1 Änderungsantrag

Änderung Nr.	A0105	Datum	05.04.2012
Kategorie	Erweiterung	Bearbeiter	Hettwer
Verfasser	Weber	Firma/Behörde	IT-Ko, FG REB
Email	andreas.weber@lasuv.sachsen.de	Telefon	03521 - 7189 - 1340
Kurzbeschreibung	Implementierung der REB-VB 22.013 - 2012 in OKSTRA.		
Ist-Zustand	Die REB- Verfahrensbeschreibung zur Mengenermittlung aus Rauminhalten und Oberflächen aus Prismen ist noch nicht im OKSTRA modelliert.		
Soll-Zustand	Das Datenmodell der REB-VB 22.013 - 2012 sollte im OKSTRA abgebildet sein.		
Bemerkungen	Die von der Dienstbesprechung „Koordination der B/L-Fachinformationssysteme im Straßenwesen“ (IT-Ko) eingesetzte Fachgruppe REB hat den Auftrag, neue REB-VB zu erstellen bzw. vorhandene fortzuschreiben. Eine solche Fortschreibung erfolgte bei der REB-VB 22.013. Insbesondere deren Konsolidierung hinsichtlich des Datenmodells ermöglicht es, in zeitgerechter Form die anfallenden Daten von Geländemodellen zu verarbeiten. Im Anhang ist die Beschreibung der Klassen des Datenmodells zum Datenaustausch der o. g. REB-VB beigefügt.

class DGM

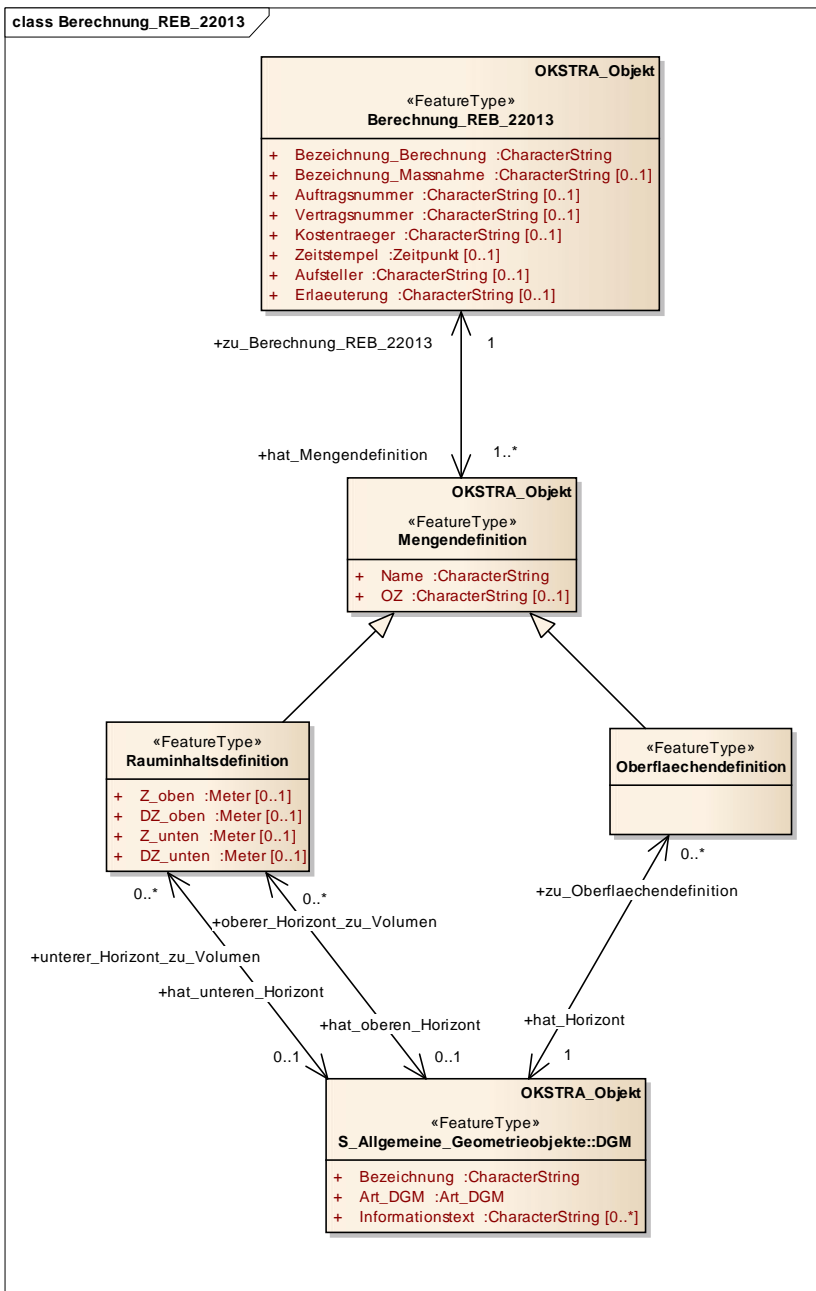
Die beiden im Anschluss aufgeführten UML-Klassendiagramme zeigen die für die REB-VB 22.013 – 2012 benötigten Objektarten.

Folgende der dargestellten Objektarten existieren derzeit noch nicht im OKSTRA® und sollen ergänzt werden: *Berechnung_REB_22013*, *Mengendefinition*, *Rauminhaltsdefinition*, *Oberflächendefinition*, *Bruchkante*.

Folgende Objektarten existieren bereits im OKSTRA® und sollen hinsichtlich ihrer Attributierung an die dargestellte Form angepasst werden: *DGM*, *Dreieck*, *allgemeines_Punktobjekt*.
